Sy 03--A37
Mitteilung

Betr.: Vorl. Freigabe Endgült. Freigabe Änderung

BDF 5801 Bedienungsfeld - 342-1
 Kurzbezeichnung Benennung Zeichnungsnummer

- I) Änderung durch Verwendung der Taste Ge als Taste Sch. Sprg. (Schalter-Sprung) nach Angabe auf Blatt 2
- II) Neues Signal Ta, nach Angabe auf Blatt 3
- III) Neues Signal IndV Bef, nach Angabe auf Blatt 3

Blatt 2

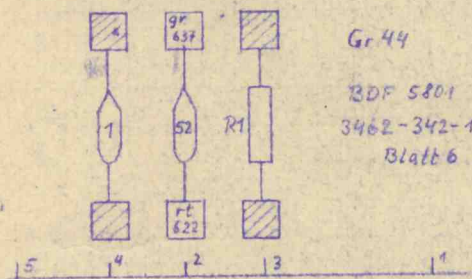
I) Zur Änderungsmitteilung für Taste Sch. Sprg.

- x 1) gelbblau (623) streichen auf 8/11 ✓
- x 2) gelbrot (624) streichen auf 8/11 - 8/11 ✓
- x 3) grün (383) streichen ✓
- x 4) rosa (284) streichen ✓
- x 5) grau (603) streichen ✓
- x 6) grün (388) zusätzlich auf 8/11 ✓
- x 7) rot (622) zusätzlich auf 8/11 - 8/11 u. 44/2 ✓
- x 8) neu grau (637) 8/11 - 44/2 ✓
- x 9) neu gelb (638) 29/12 (HL 14612) - 8/11 ?

- x 10) Diode D52 (HRO12 WW 5457) zusätzlich auf Diodenplatte ✓

Blatt 3

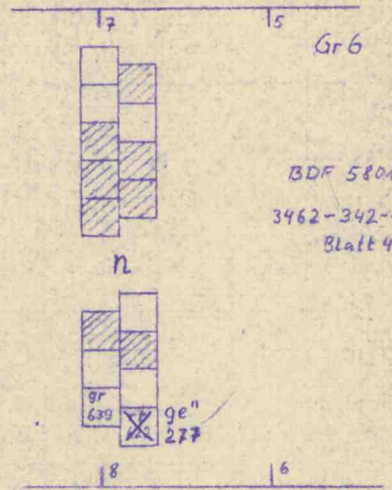
II) Zur Änderungsmitteilung für Signal Tn

- ~~1) rot (622) zusätzlich auf 6/8~~
- 2) neu grau (639) 20/7 (ML23b7) - 6/8 ✓
- 1) gelb (277) zusätzlich auf 6/8 ✓
